Oggetto : osservazioni relative al progetto “**Emergenza Gas - Incremento della capacità di rigassificazione: Progetto di ricollocazione nell’alto Tirreno della FSRU Golar Tundra e del nuovo collegamento alla rete nazionale di trasporto del gas naturale.**”

Istanza per il rilascio dell’autorizzazione unica all’esercizio per 22 anni, a seguito di ricollocazione, della FSRU Golar Tundra ai sensi dell’art. 5 del D.L. del 17 maggio 2022, n. 50 e del D.L. del 29 maggio 2023, n. 57”. Avviso del 19.09.2023 Procedura 10276

Le note presenti costituiscono osservazioni relativamente alla documentazione a disposizione nell’ambito dell’avviso pubblico riferito alla procedura di VIA nell’ambito della procedura di autorizzazione unica in merito al progetto in oggetto.

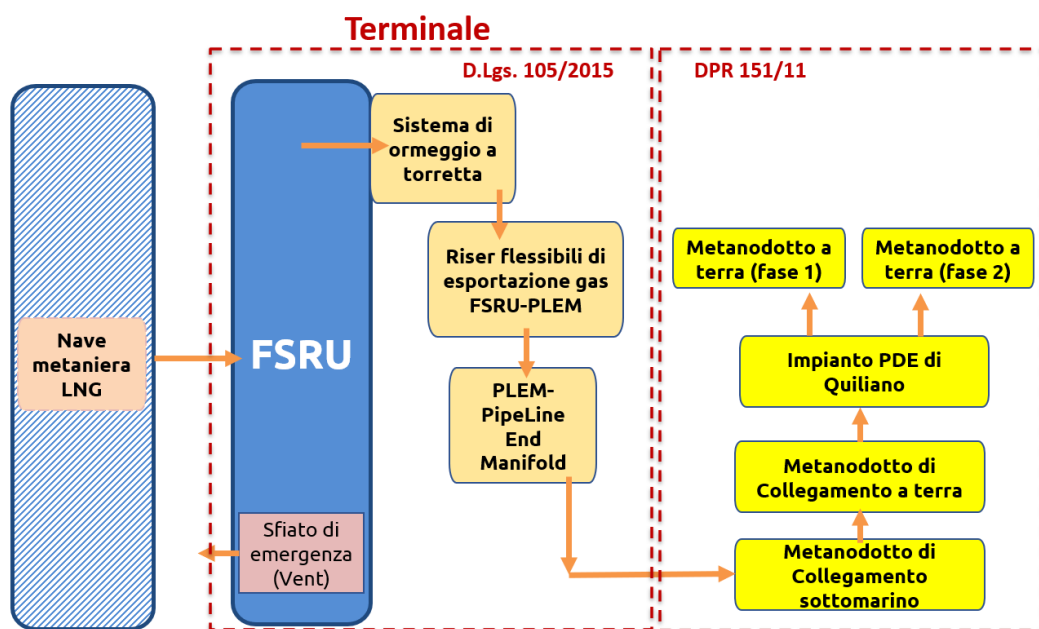
Il limite di batteria dell'impianto (perimetro dell'impianto soggetto alla normativa rischi rilevanti) viene fissato al PLEM ovvero all'inizio condotta sottomarina (ND650 26" – DP 100 bar lunghezza 2.210 metri) di avvio verso terra dalla torretta di ormeggio all'impianto PDE di Quiliano "contenente le apparecchiature di filtraggio e misura del gas naturale, nonché la regolazione della pressione da 100 bar a 75 bar".

Secondo il proponente dalla torretta l'impianto esce dagli obblighi dei rischi rilevanti e ricade in quelli più generali relativi alla normativa antincendio (Dpr 151/2011) come tutta la nuova condotta terrestre fino al collegamento con la rete nazionale (metanodotto "Ponti-Cosseria").

Non si condivide tale interpretazione normativa, si ritiene invece che il perimetro dell'impianto a rischio di incidente rilevante relativo alla attività FSRU Golar Tundra oltre a comprendere la nave e gli impianti di rigassificazione includa il PLEM e la condotta sottomarina fino al PDE di Quiliano e la relativa riduzione di pressione per l'avvio alla condotta terrestre. Pertanto il rapporto di sicurezza dovrà essere esteso al PDE con i relativi obblighi, dalla valutazione degli scenari incidentali alla individuazione delle misure di prevenzione e di riduzione del danno a carico del gestore.

Quanto sopra in analogia con le previsioni per gli stoccaggi di GNL a terra ove i limiti di batteria sono quelli di entrata/uscita del gas da un lato da o per le navi metaniere e dall'altro da o per i condotti di trasporto su terra (cfr norma UNI EN 1473:2016 e *Guida tecnica di prevenzione incendi per l'analisi dei progetti di impianti di stoccaggio di GNL di capacità superiore a 50 tonnellate* - Direzione Centrale Prevenzione e Sicurezza Tecnica Vigili del Fuoco – 2018).

E' pacifico che una diversa perimetrazione ha effetti sulla individuazione delle aree di danno che, allo stato e per la scelta del proponente, rimarrebbero confinate nell'area marina antistante la nave.
